福島第一原子力発電所 1号機の安全確認の状況について

平成16年12月

東京電力株式会社

東京電力(株)に対する福島第一原子力発電所 1号機に関する確認事項

原子炉冷却材浄化系補助ポンプ概略図

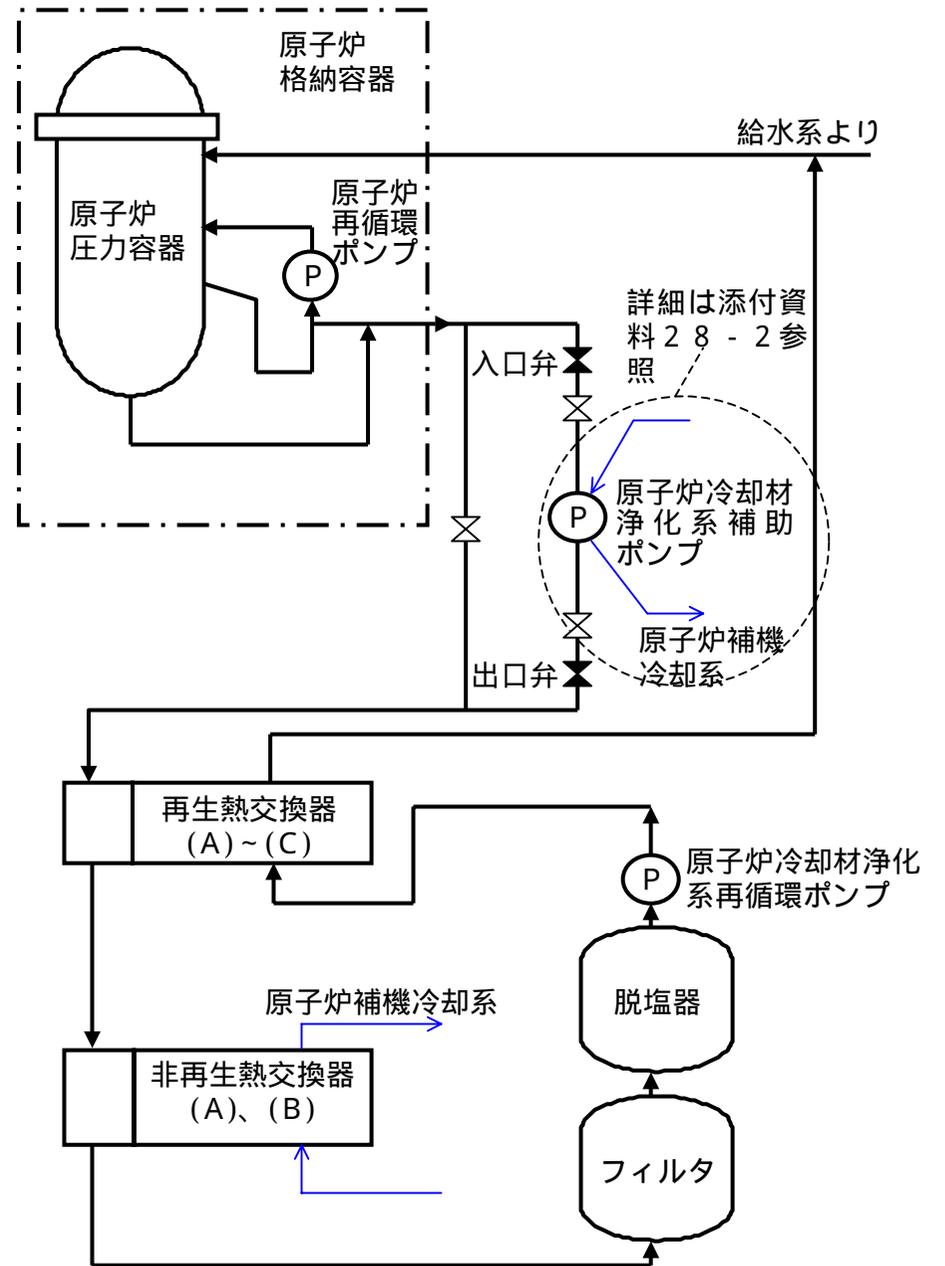
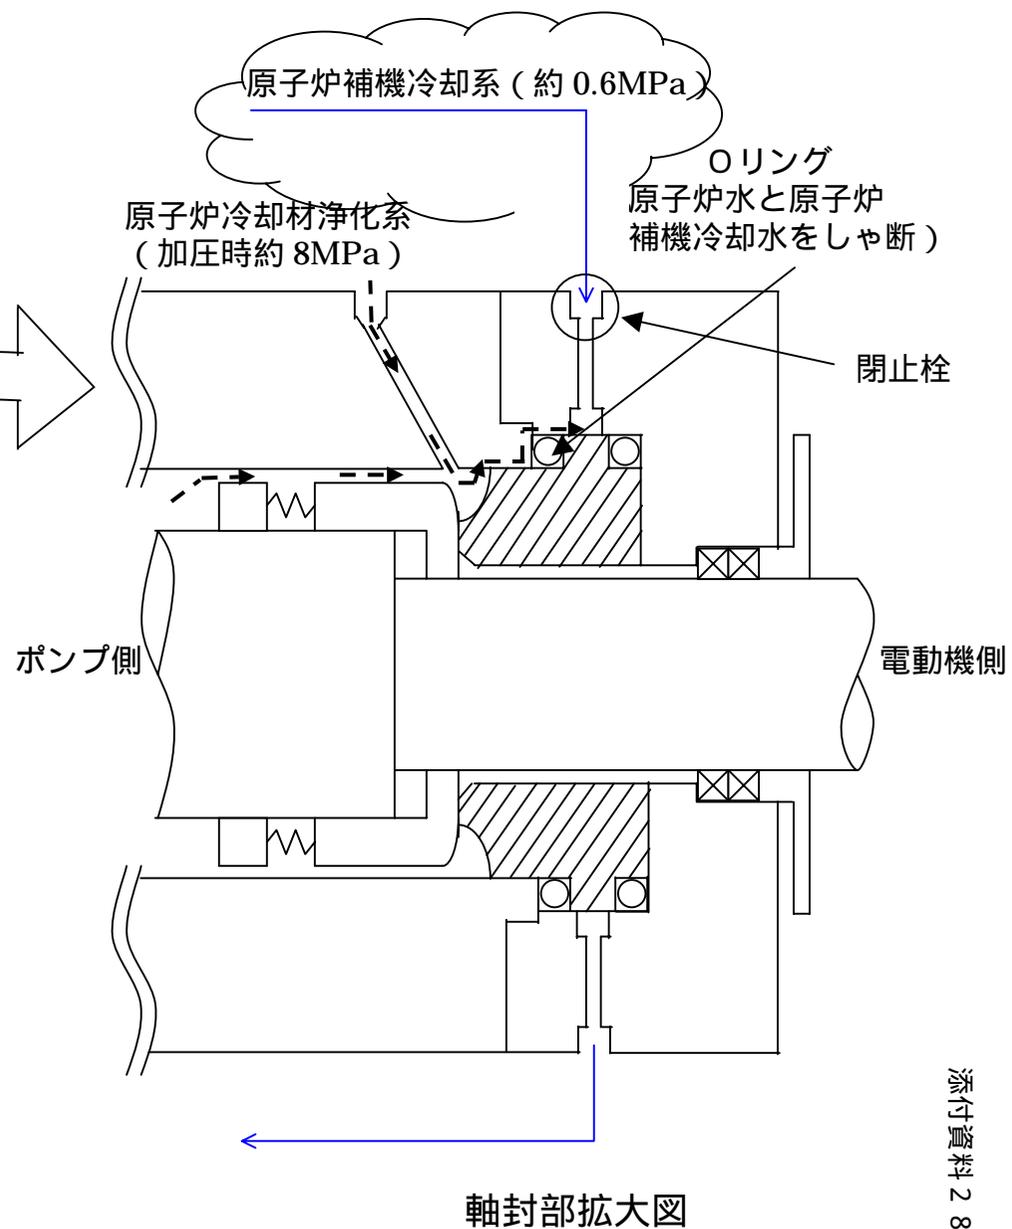
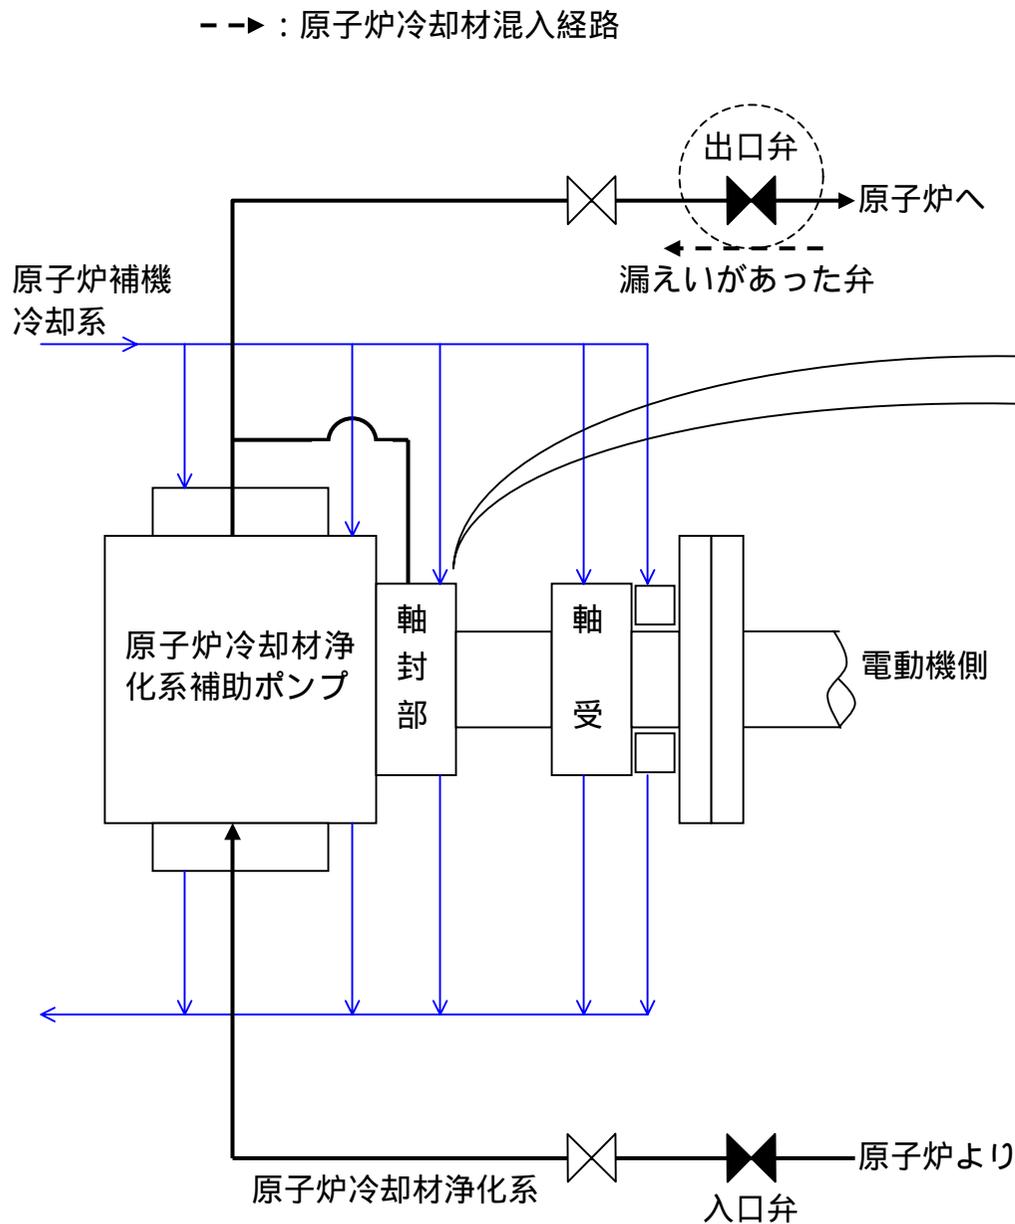
- 28 平成 16 年 1 月原子炉補機冷却系統でのコバルト 60 等の放射性物質が検出された件では、調査の結果、原子炉冷却材浄化系補助ポンプ出口弁で漏えいが発生しており、原子炉圧力容器加圧時に原子炉水が流入したことが原因と推定され、再発防止対策は示されているが、これまで当該系統で放射性物質が検出され、原因調査等が行われた事例はあるのか。また、今後の原子炉圧力容器加圧時のトラブルの再発防止対策をどのように強化していくのか。
- 29 平成 15 年 8 月 21 日に東京電力株式会社企業倫理相談窓口にて告発文書に対する見解を明らかにし、水素燃焼の疑いのあるトラブルの事例として、平成 5 年 5 月に当該機の主蒸気ドレン水位レベルスイッチ用フロートの損傷小口径配管の損傷事例を公表しているが、その後、類似事象は当該機では発生していないのか。再発防止対策の検討はなされているのか。
- 30 情報公開の徹底や協力企業を含めた原子力発電所に係る企業システムの改善、トラブルの再発防止の水平展開、品質保証活動の一層の徹底にこれまでどのような取り組みを行い、今後、どのように取り組んでいくのか。

調査の結果、4 月 1 4 日に確認された事象の原因は、CUW補助ポンプ出口弁で漏えいが発生し、通常直接かかることのない原子炉圧力がCUW補助ポンプに加わったことで、CUW補助ポンプ軸封部から原子炉水が一時的に混入したものと推定しました。1 月 2 6 日に当該系統で放射性物質が検出された事象も 1 月 1 9 日に原子炉圧力容器を加圧していることから、同様の原因と考えております。

対策については、CUW補助ポンプ出口弁の分解点検を実施し漏えいのないことを確認しました。また、プラント起動時にCUW補助ポンプからCUW再循環ポンプに切り替えた後、CUW補助ポンプの出入口弁の内側にある手動弁を全閉にし原子炉圧力がCUW補助ポンプ軸封部にかからないようにしましたが、その後、CUW補助ポンプ軸封部へつながっている当該RCW配管を撤去し、閉止栓を取り付けました。
